NEOEN

Projet photovoltaïque sur la commune de Saumeray, aux lieux-dits « Les Pâtures », « Le Moulin de l'Aulne » et « Les Rollands »

PRÉAMBULE

La société Neoen a déposé un dossier de demande de permis de construire pour la réalisation d'une centrale photovoltaïque sur la commune de Saumeray (PC 028 370 23 00001).

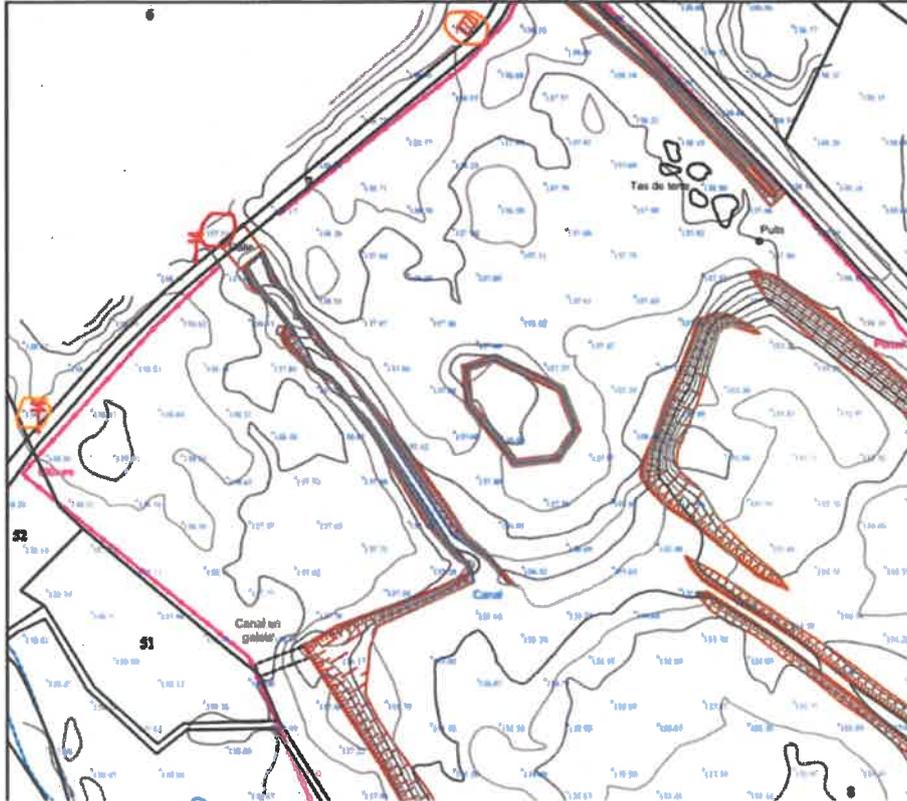
« Nous demandons à NEOEN de préciser les données d'entrées considérées dans sa pré-étude relative au risque d'inondation. A cet égard, nous sollicitons la production d'une liste rassemblant les hypothèses suivantes : côte d'inondation retenue ; crue de référence, côte des différents points d'entrée et de sortie y compris ceux identifiés durant l'enquête ; côte de la route départementale.

La production de plans côtés et de coupes permettrait de clarifier ce sujet.

NEOEN joint, au présent mémoire (en fichier PDF), le plan topographique réalisé par un géomètre et qui a permis de définir les hypothèses de sa pré-étude relative au risque inondation. NEOEN rappelle les hypothèses prises et qui avaient été explicitées dans la réponse à l'avis de la MRAe :

- Côte d'inondation : 136 NGF, correspondant à la côte de l'exutoire secondaire identifié dans le schéma intégré à la réponse à l'avis MRAe. Cette côte est par ailleurs cohérente avec les côtes mentionnées dans le PPRi concernant l'aval de la commune de Saumeray ;
- Crue de référence : centennale ;
- Côte des différents points d'entrée et de sortie, y compris ceux identifiés durant l'enquête : voir les zooms sur le plan topographique ci-dessous ;

- Côte de la route départementale : voir également le plan topographique ; à l'angle Nord-Ouest de la zone d'étude, la route départementale est à une altimétrie de 140 NGF ; à l'angle Nord-Est de la zone carrière du projet (à hauteur des exutoires du bassin), la route départementale se trouve à une altimétrie de 137 NGF.

Bassins internes et externes pris en compte par GEOINTEC pour l'étude hydraulique

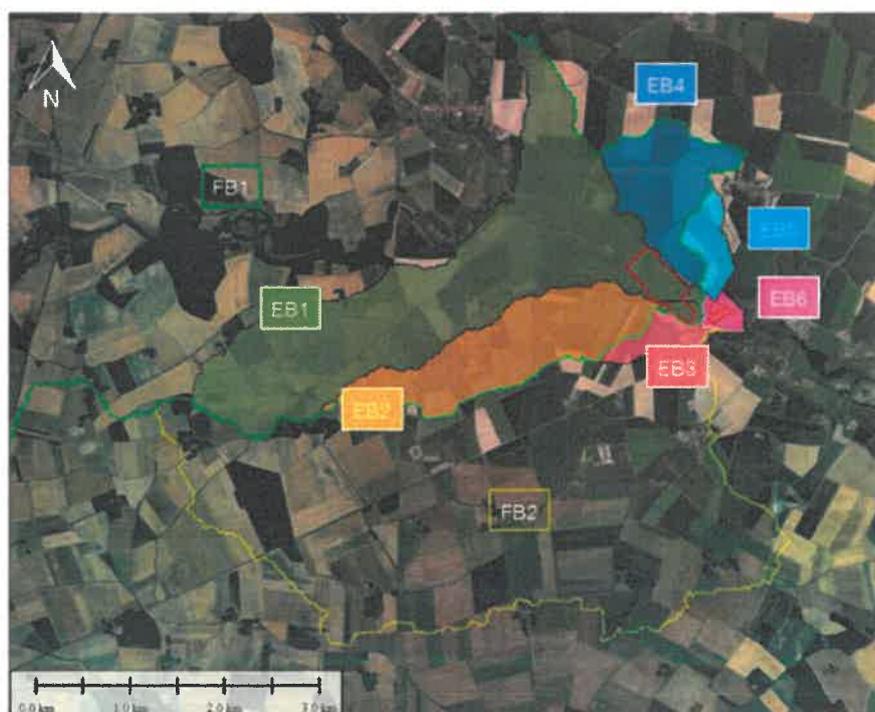
L'avis d'un hydrogéologue ou d'un expert en aménagements hydrauliques nous semble également nécessaire afin de statuer sur la faisabilité de créer une clôture qui ne serait pas un obstacle aux flux d'eau en entrée et en sortie. De surcroît, il conviendrait de préciser quels aménagements peuvent être prévus afin de garantir que le projet n'aggraverait pas le risque d'inondation notamment vis-à-vis des parcelles voisines.

L'aire d'étude du projet est concernée par deux bassins d'inondation (FB1 et FB2, voir ci-dessous), dont le premier correspond pour partie au bassin versant du Loir et le second à l'un de ses affluents. Ces bassins confluent proche du Moulin de l'Aulne. Au vu de leurs surfaces importantes, ces bassins ont été subdivisés en bassins externes (EB1 à EB4) afin de pouvoir mieux étudier les écoulements proches du site. Deux autres bassins, EB5 et EB6, n'appartenant pas à ces bassins d'inondation, ont également été identifiés. Ces derniers apportent donc des écoulements supplémentaires au-delà du Moulin. Les débits sont connus au niveau du moulin (issus de la base de données SHYREG). L'ensemble de ces bassins d'inondation a donc été étudié par GEOINTEC dans le cadre de cette étude hydraulique.

Cartographie des hauteurs d'eau issue de la modélisation hydraulique réalisée par GEOINTEC

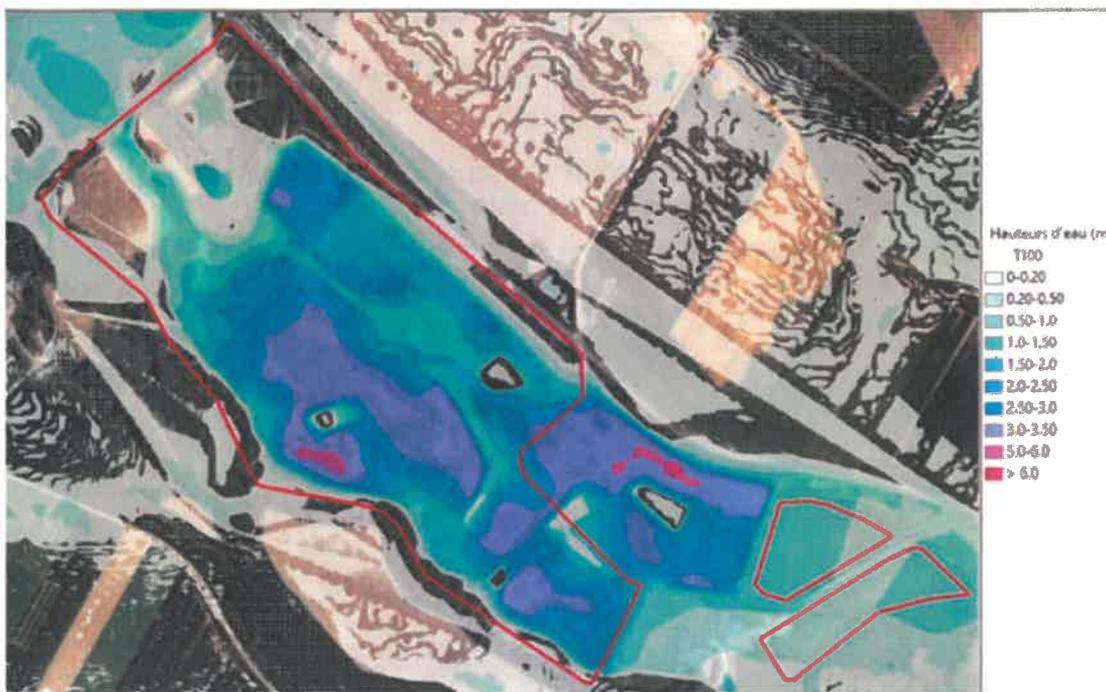
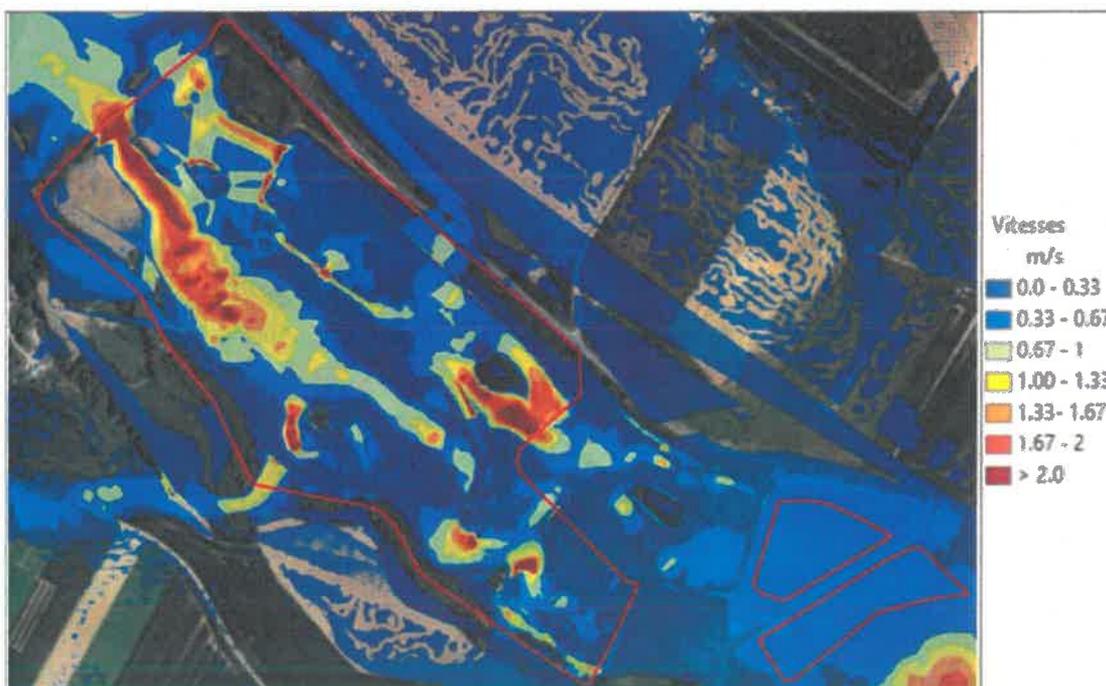
Nous demandons également de préciser si l'aspect dynamique de la crue a également été pris en compte.

En prenant compte de la localisation de ces bassins et les données relatives à leur débit, leurs paramètres morphométriques, leur pluviométrie et leur coefficient de ruissellement, GEOINTEC a réalisé une modélisation hydraulique (modèle HEC-RAS, crue centennale) afin de cartographier les hauteurs d'eau, débits et vitesses dans la zone du projet. Ces deux cartographies sont présentées ci-dessous, et jointes également dans des fichiers séparés pour une meilleure lisibilité.

En combinant ces deux paramètres (hauteur, vitesse) et le débit d'entrée / sortie d'eau du projet, GEOINTEC a évalué le risque d'embâcles pouvant être créés par la clôture périphérique de 2m prévue autour du projet.
